改善箇所説明図

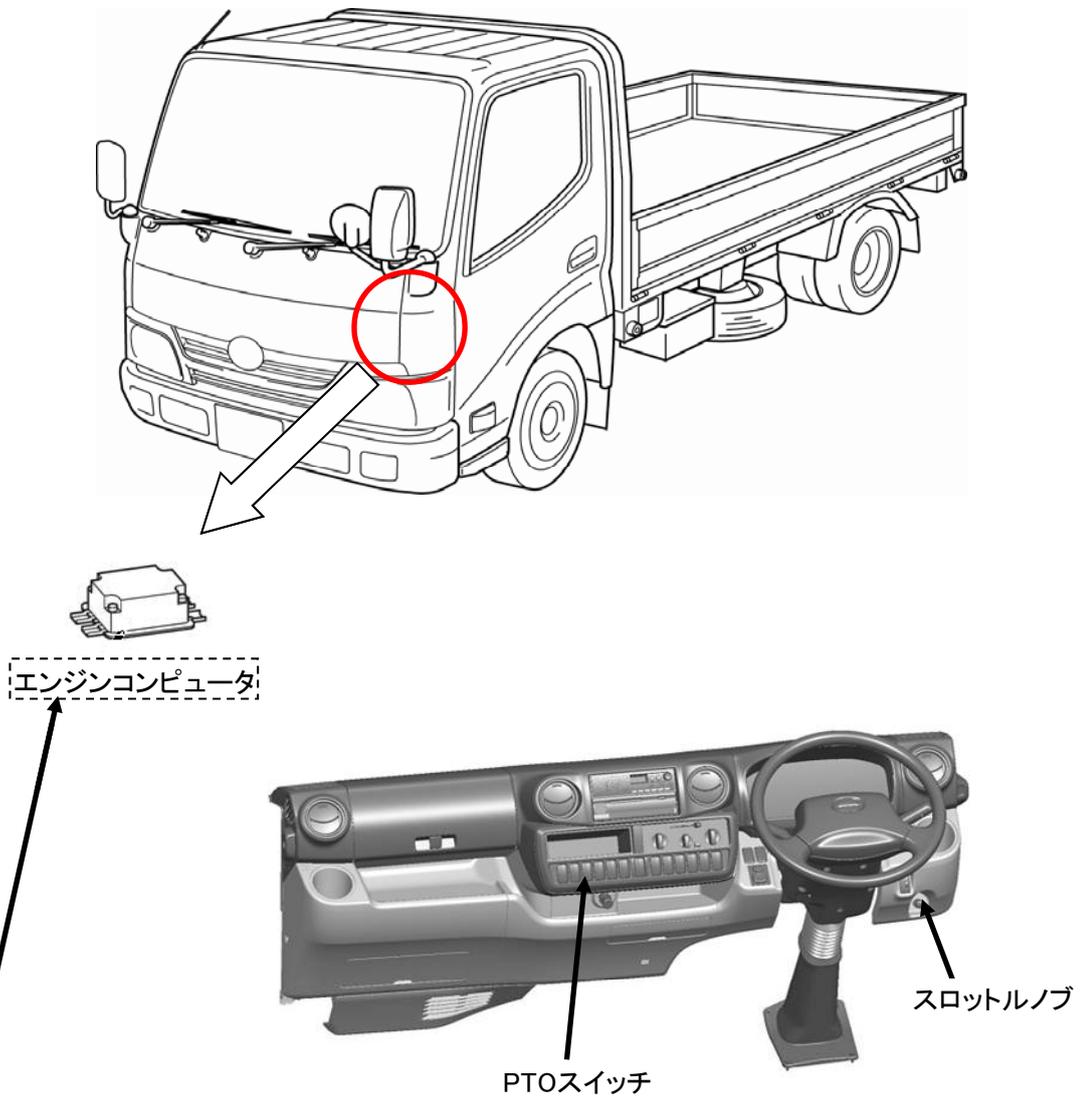
不具合発生箇所

小型トラックにおいて、エンジンコンピュータのPTO（架装用動力取出し装置）用制御プログラムが不適切なため、エンジン暖気用に設けられているスロットルノブを回しエンジン回転を1000回転以上に上げた状態でPTOスイッチを入れ、かつ架装した装置を操作すると、設定以上にエンジン回転が高くなり、架装した装置の動きが速くなることがある。そのため、そのままの状態で使用を続けると、架装した装置の損傷や作業時の安全性を欠くおそれがある。

改善の内容

全車両、エンジンコンピュータのPTO用制御プログラムを書き換える。

識別:改善済車両には車台番号打刻位置の上側に黄色ペイントを塗布する。
